改善箇所説明図

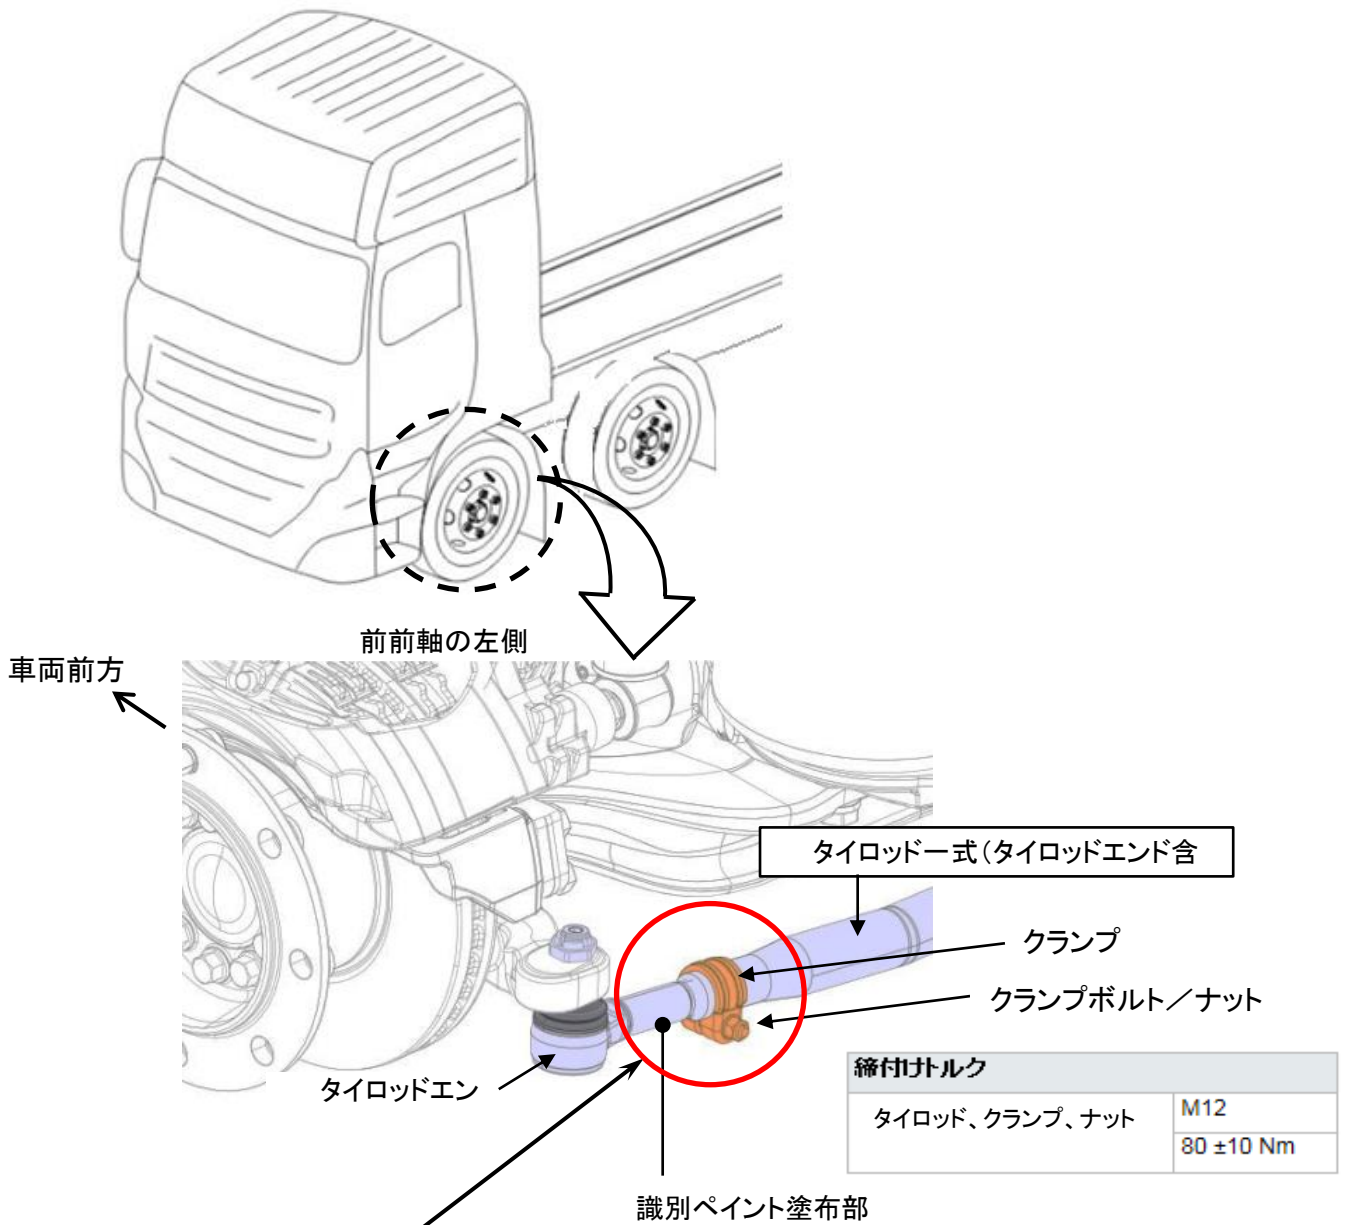
基準不適合発生箇所

低床式2軸の大型トラックのかじ取り装置において、前前軸タイロッド左側のクランプボルト/ナットの締付けトルクが不適切なため、クランプの締付力が低下するものがある。そのため、タイロッドエンド部のねじ部にガタが生じ、泥水や融雪剤などが浸入し、そのままの状態で使用を続けると、タイロッドエンド部のねじ山が損傷して、最悪の場合、タイロッドエンド部からタイロッドが抜けて操舵不能になるおそれがある。

改善措置の内容

全車両、前前軸タイロッド一式を良品と交換する。

注： は、交換する部品を示す。

識別: 作業完了車には、左タイロッドエンドのシャフト部下面に黄色ペイントを塗布する。
